**Avis délibéré de la Mission régionale d'autorité environnementale
de la région Nouvelle-Aquitaine
sur le projet de desserte nord de la ZAC de Brive-Laroche
sur la commune de Saint-Pantaléon de Larche (19)**

n°MRAe 2019APNA147

dossier P-2019-8824

En « double » trait rouge, tracé de l'accès Nord à la ZAC en projet. Source : Étude d'impact – cartes p. 25 et 26.

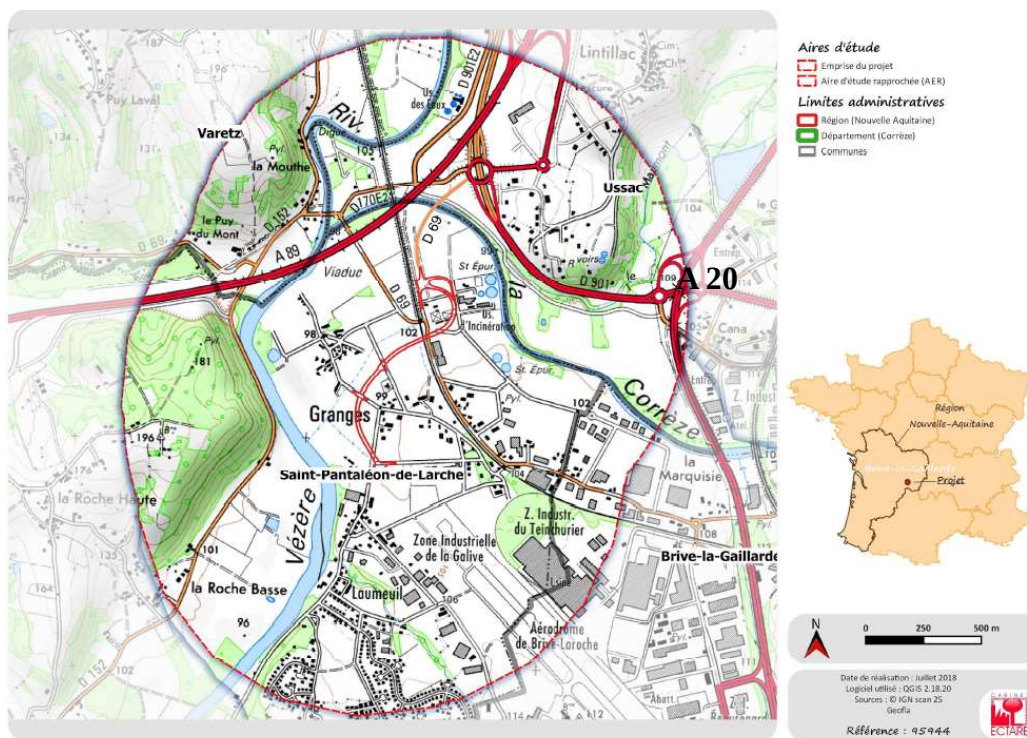
La MRAe relève que le tracé de l'accès nord impacte le périmètre de compensation A¹², considéré comme le périmètre de compensation prioritaire au regard de sa connexion écologique avec les terrains impactés de l'ancien aérodrome (cf. p. 255 Figure 30 et p. 256). **Ceci constitue une incohérence majeure entre le dossier de ZAC et le dossier de desserte.**

Par ailleurs, les mesures liées à la desserte nord de la ZAC doivent être précisées. En effet, la localisation des mesures compensatoires spécifiques à la desserte nord, qui doivent venir en complément (environ 12 ha), n'apparaît pas clairement. **Le dossier doit éclaircir ce point.**

La MRAE recommande de revoir les mesures de compensation pour l'ensemble du projet (ZAC et desserte).

La MRAe relève que le tracé de l'accès nord recoupe un périmètre de compensation acté par la ZAC et considéré comme prioritaire au regard de sa connexion écologique avec les terrains impactés de l'ancien aérodrome. La définition des mesures de compensation doit faire l'objet d'une nouvelle proposition.
